Avis délibéré de la mission régionale d'autorité environnementale sur les aménagements de deux remontées mécaniques (Dahu et Chardonnet) dans la station de ski de La Rosière (73)

Avis n° 2022-ARA-AP-1459 et 2022-ARA-AP-1462

Avis délibéré le 1 février 2023

Figure 3: Localisation du Chardonnet - ligne rose retenue en lieu et place du tracé actuel (source EI page 209)

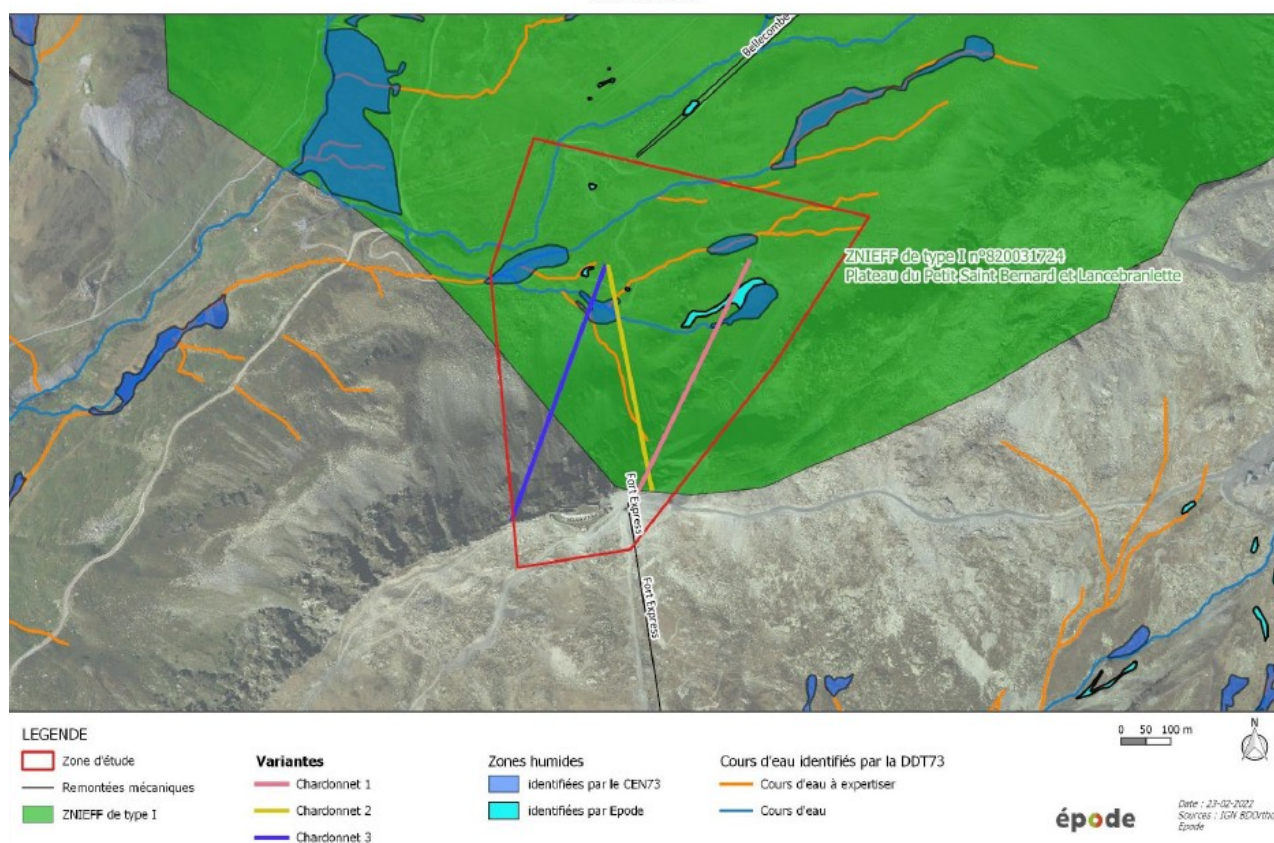
La réutilisation des matériaux pour le nivellement de la piste Bouquetin, dont les caractéristiques ne sont pas rappelées, n'est pas précisée, ni localisée.

L'Autorité environnementale recommande d'inclure dans le périmètre du projet et donc de l'étude d'impact, la réutilisation des matériaux sur la piste Bouquetin, d'évaluer leurs incidences environnementales et paysagères et de présenter les mesures prises pour les éviter, les réduire et si besoin les compenser.

Concernant le remplacement du télésiège du Chardonnet, il aurait été intéressant que le dossier étudie la faisabilité d'une variante envisageant un positionnement de la gare aval sans abaissement et donc sans terrassement et en regroupant les installations techniques dédiées. Cela aurait pu permettre de réduire les impacts liés aux terrassements.

L'Autorité environnementale recommande au porteur de projet de compléter l'analyse des variantes par l'examen de la faisabilité d'un positionnement de la gare aval du Chardonnet, et des installations dédiées, sans remaniement du terrain.

Figure 4: Localisation des zones humides secteur Chardonnet (source : EI)

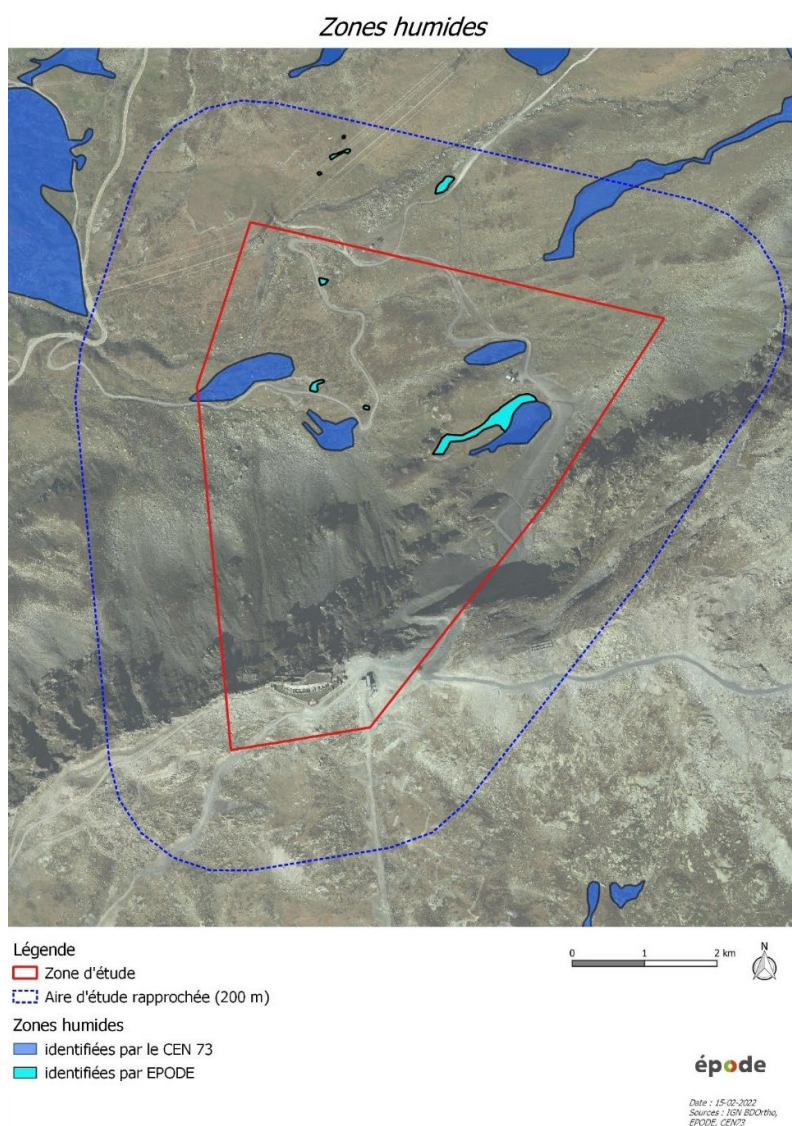
Après mise en œuvre des mesures ERC, le dossier conclut à des incidences résiduelles « nulles à très faibles ». Toutefois, en raison de la proximité des terrassements avec les zones humides identifiées, il paraît nécessaire que le porteur de projet précise les modalités de suivi permettant de s'assurer de la pérennité des zones humides et de leurs fonctionnalités en phase d'exploitation. Le dossier précise qu'aucun travaux (pylônes, terrassements) n'aura lieu dans les zones humides, sans faire état d'éventuelles incidences sur ces zones dont certaines sont contiguës aux travaux.

L'Autorité environnementale recommande au porteur de projet de préciser les mesures de suivi des zones humides sur le secteur du Chardonnet, en identifiant les indicateurs de suivi qualitatifs et quantitatifs liés à cet habitat humide, favorable à la présence de la Grenouille rousse.

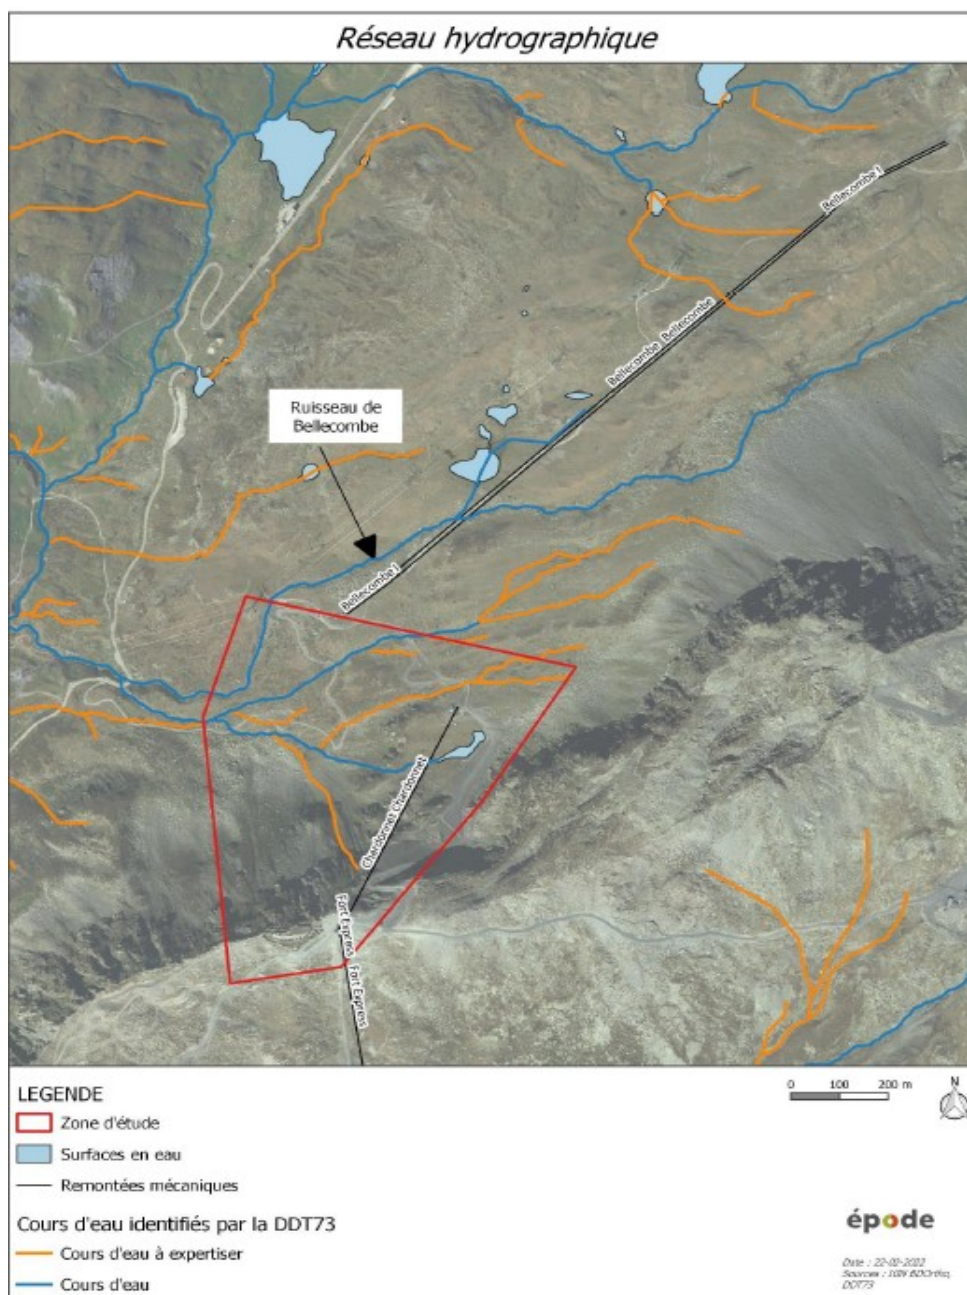
La zone d'étude est concernée par le ruisseau de Bellecombe et ses affluents. De nombreux rus et torrents sont intermittents et ne font pas l'objet de suivi de leur qualité ou de leur débit. Ils figurent sur la carte ci-dessous en orange.

Le dossier ne portant que sur les opérations de remontées mécaniques, l'Autorité environnementale relève que les deux dossiers n'ont pas examiné la question de la disponibilité de l'eau pour l'enneigement du domaine skiable¹², au regard du changement climatique et de l'augmentation de fréquentation escomptée du fait de l'accroissement de capacité des remontées.

L'Autorité environnementale recommande au porteur de projet de compléter les études d'impact de chacune des opérations en examinant la disponibilité de la ressource en eau pour les différents usages (eau potable et eau destinée au réseau de neige de culture), en

Figure 6: Entités du domaine skiable de La Rosière (Source EI du Chardonnet p 168)

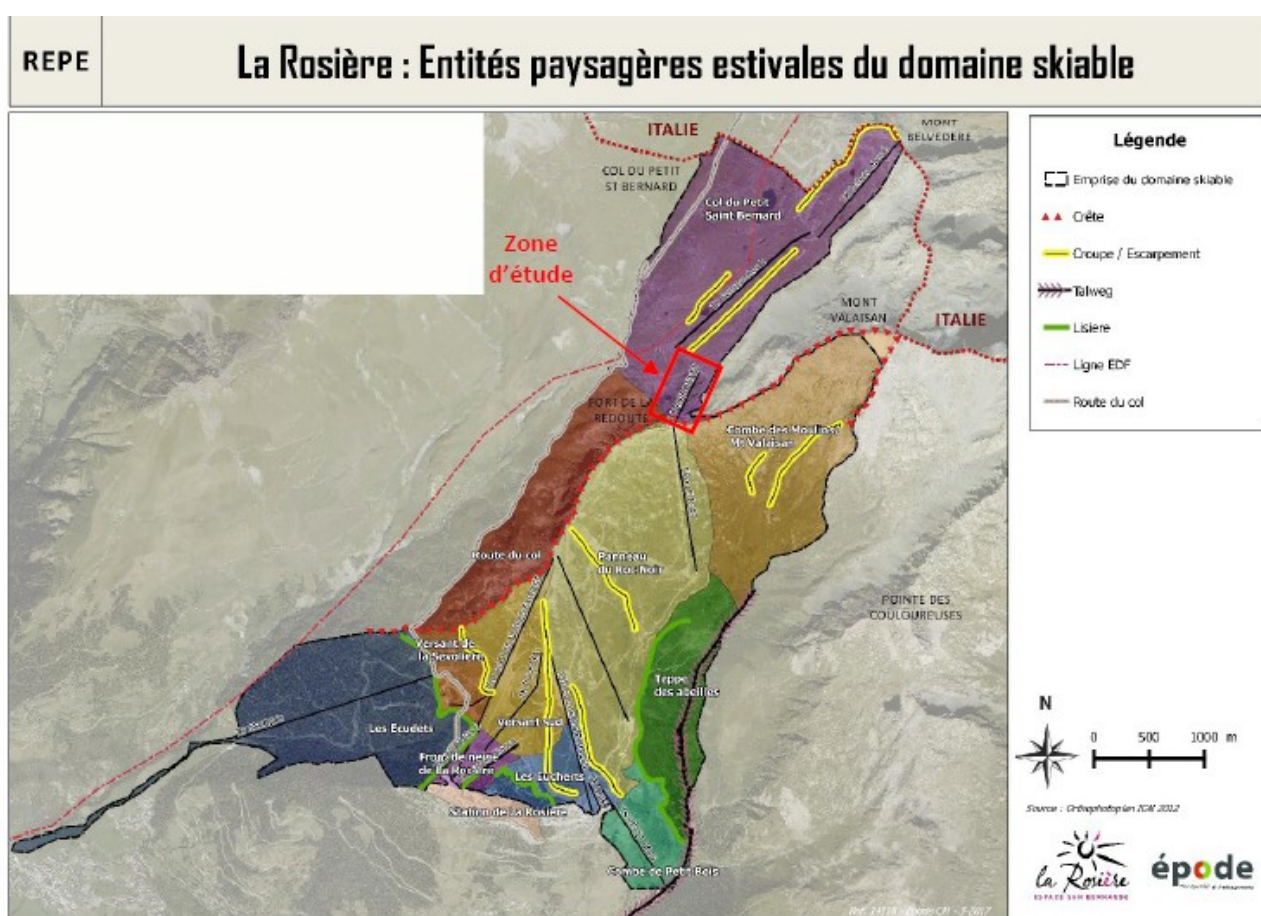
Les dossiers qualifient les enjeux liés aux paysages de faibles pour le Dahu et de moyen pour le site du Chardonnet.

L'Autorité environnementale recommande au porteur de projet de mettre en cohérence les tableaux de l'étude d'impact du Chardonnet situés page 180 et 199 sur la qualification des enjeux paysagers.
